(仮称) 仙台駅東口開発計画

環境影響評価方法書に対する
指摘事項への対応について

(平成 23 年 6 月 24 日現在)

東日本旅客鉄道株式会社

【別紙-2】 仙台駅周辺の地下水位について

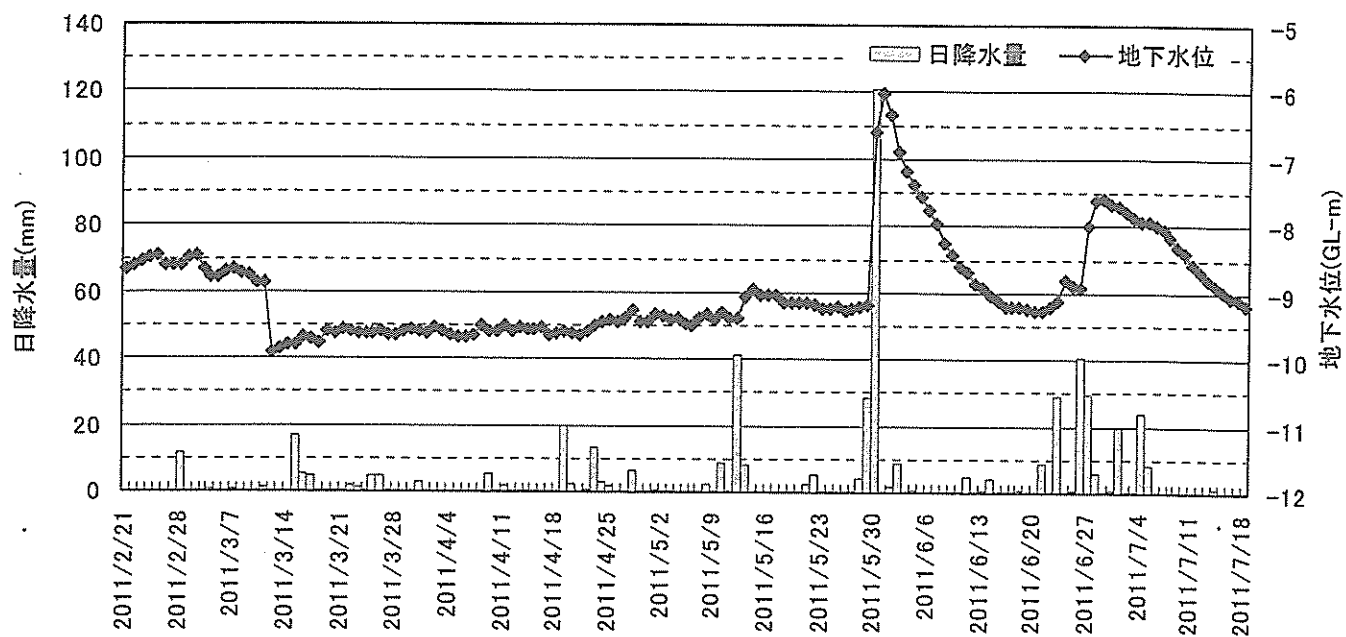
指摘事項	対応方針	備考
1	東日本大震災により、地盤が数十センチ低下し、地下水も今回の地震で水位が変わっているのではないかと。 この事業の環境影響評価では震災後の初期値をどのように考えるのか。	東日本大震災により、仙台駅構内では建物周辺の地盤沈下等が若干見られるが、それ以外には地盤沈下等は確認されていない。建物周辺の地盤沈下は建設時の埋め戻し範囲と思われる。 地下水については、3月11の震災により	別紙-1 参照 別紙-2 参照

<p>地下水位が約 1m 低下したが、その後徐々に回復している。4 月 7 日の余震による地下水位の変化はほとんど無いものとする。</p> <p>この事業の環境影響評価の初期値は、基本的には震災後の値を初期値と考えるが、著しく変化している項目については、震災の影響が一時的なのか長期的なのかを判断し、評価に反映させる。</p>	
--	--	---	--

震災後約 1.04m 低下(GL-8.86m→GL-9.90m)したが、その後次第に回復しており、降雨に伴い水位が上がった 5/31 では GL-6.02m であった。なお、7/18 時点では GL-9.18m である。
